T43090

VAG 1.0 16V AST / AVZ & 1.4 16V AFH

Fig. 1

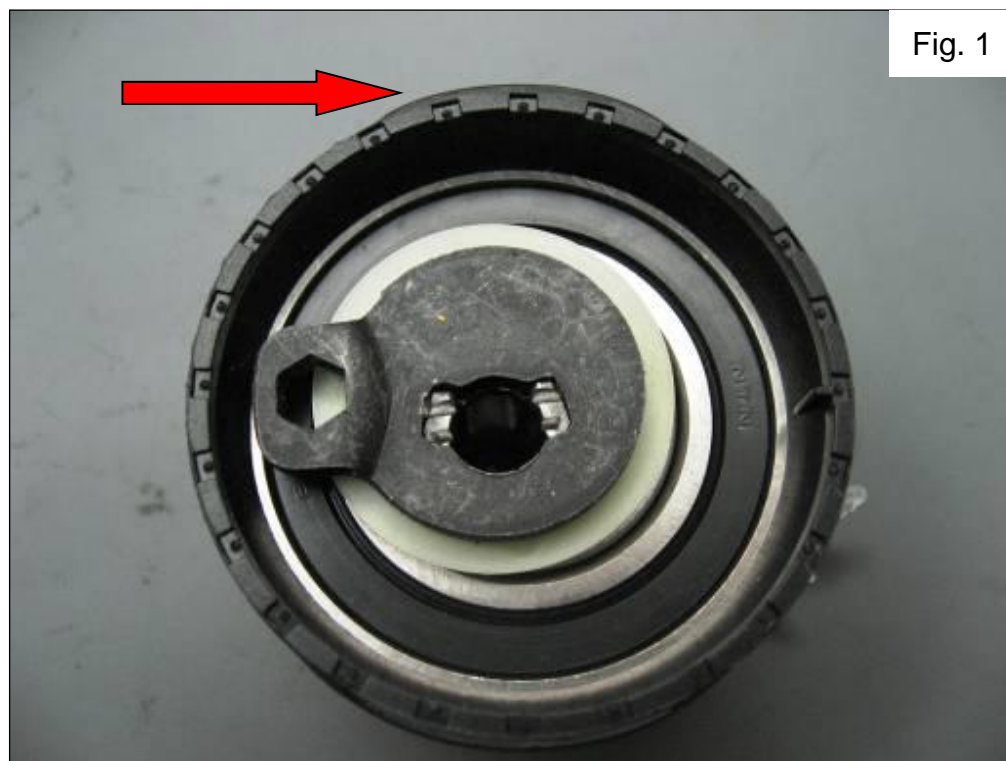
La surface de la poulie du tendeur est « striée » (fig. 1 et 2).

Ceci est tout à fait normal. Les « stries » sont conçues pour aider à réduire le bruit de la courroie généré par la surface de contact.

Lors du remplacement de la courroie, installez également un nouveau galet tendeur « strié ».
